計画概要

事業者の対応（虎ノ門一・二丁目地区）

○建築物のデザイン協議事項（虎ノ門一・二丁目地区）

【図2】駅広場吹き抜け部分の検討

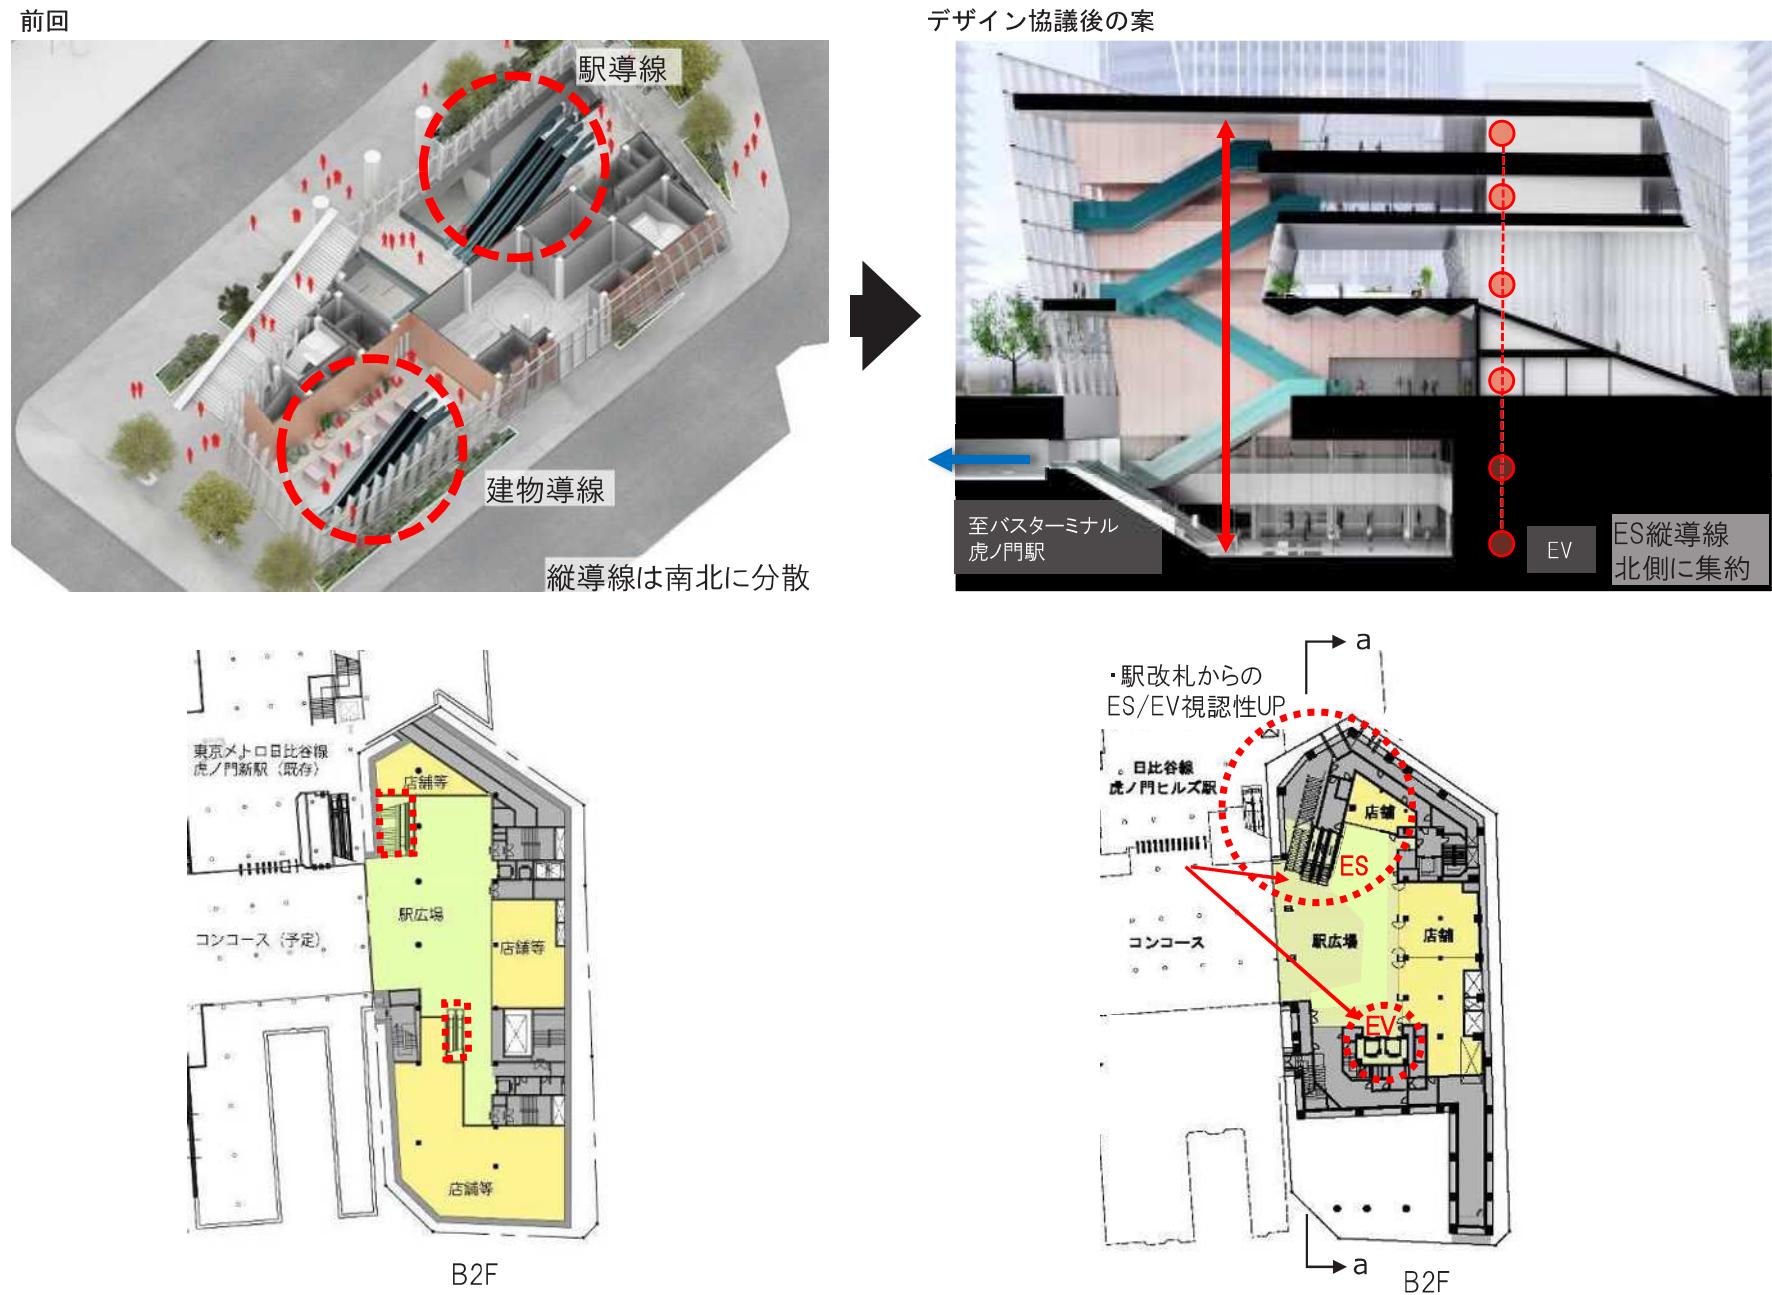
⑨地上、地下をつなぐ歩行者ネットワークについて、地上レベルの新駅出入口としての視認性も考慮し、よりスムーズで快適なものとなるよう、継続して検討されたい。

・A-1、A-2 街区ともに駅広場には 3 層（地下 2 階～地上）の広がりのある吹抜を設け、地上と地下を視覚的につなぎ地下鉄利用者のスムーズな移動を実現します。

・プラットホームはガラススクリーンとし駅とまち、駅広場の一体化を図ります。

【図4】A-2街区 吹き抜け部分と2Fデッキ部分への導線計画の検討

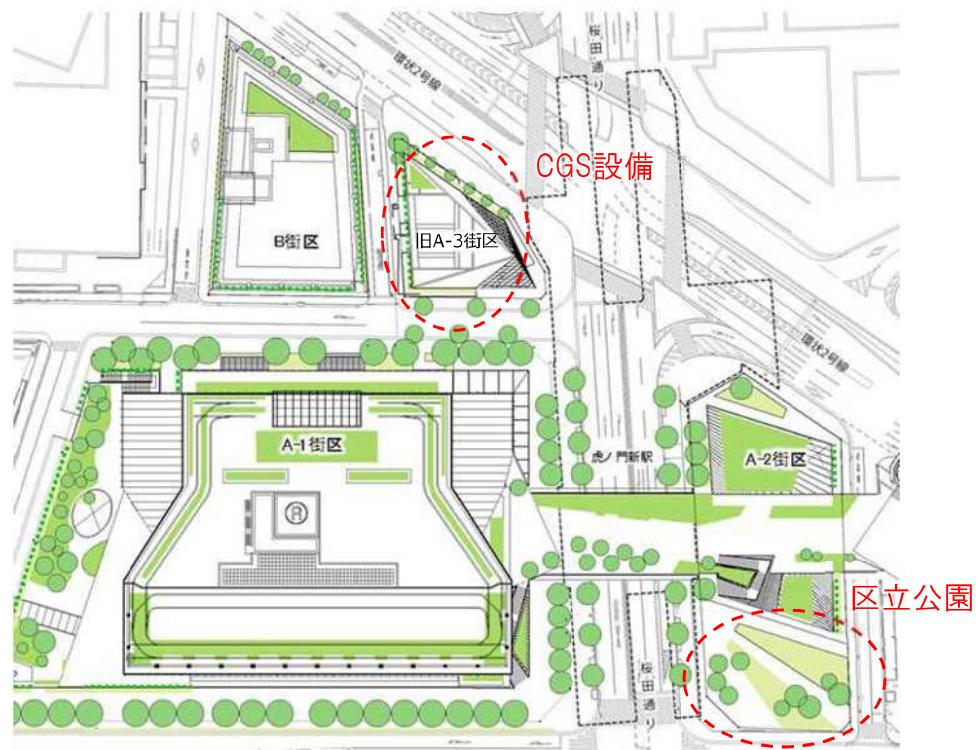
⑩A-2 街区について、周辺街区との関係性を重視し、新駅を象徴する公共空間にふさわしいデザインのあり方を検討されたい。

⑮ 各街区の建築物のデザインについて、ゲート空間としてのA-2街区を中心に、周辺街区との相互関係や調和の観点も踏まえて、更に検討を進めるとともに、駅の存在を示す情報提供（サイン等）についても、A街区とB街区で協調し、地域全体の統一感や分かりやすい表現・表示・掲出となるよう検討されたい。

・A-2 街区の地上と地下をわかりやすくつなぐ縦導線は上階へ行くに従い北側へせり出して特徴ある空間を作ります。その機能から導かれた吹抜け形状は地下駅広場へ積極的に自然光を取り込めるデザインとします。

・地上の緑道から 2 階デッキへ至る階段は建物の一部を削り取り、明快な導線計画とします。

・緑道側（南側）、桜田通り側（西側）は歩行者への圧迫感を軽減させる傾斜をつけたファサードデザインとします。

・周囲のガラス基調の建物と調和させながら、外装ガラスにセラミックプリントを施して駅のシンボルとなるようデザインします。

・ A-2街区のファサードをガラス基調とし周辺街区との調和を図ります。ガラスには白のセラミックプリントを施し、交通結節点としてのシンボル性を強調したデザインとします。

【図5】公園街区周辺の検討

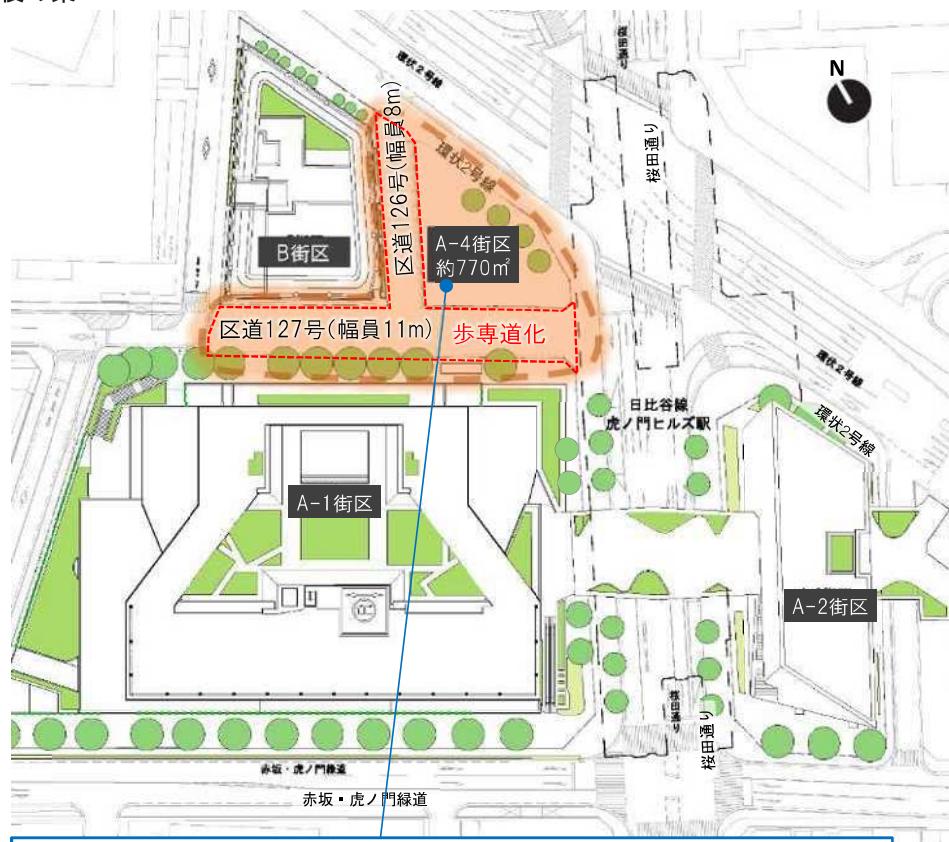
⑦区道 127 号線沿いについて、各街区の建物コア部が互いに面する通りとなっているが、緑化や夜間照明等の工夫により、快適な歩行空間となるよう、検討されたい。

⑪A-4 街区について、今回の変更に伴いオープンスペースとなることから、環状 2 号線と桜田通りの交差点に位置する街区としての役割を再整理し、空間構成やデザインのあり方を、マネジメントも含め検討されたい。

⑬ A-4 街区（公園）は、環状2号線と桜田通りの交差点という特別な場所に、歩専道化によりまとまった空間が創出されるので、早い段階から利活用のあり方を検討し、公共空間とそれに面する建築物のファサードのデザインに反映されたい。

・区道 127 号沿い各建物のコア側について、壁面緑化や高木植栽を施し、十分に緑化された快適な歩行者専用空間となるよう計画します。

・公園、歩専道を一体的に計画することで、幹線道路（環状 2 号線・桜田通り）に面し、まちの顔となる開放的な新たな「まちかど」空間を配置する計画とします。

・ A-4街区の公園と歩行者専用道路を一体的な空間として計画します。

・ ワーカーや来街者が集い憩えるとともに、地域による活用やイベント利用も可能な広場スペースを確保します。

・ 公園に面する建築物のファサードをガラス基調とし、都市活動のにぎわいを感じることのできる空間とします。
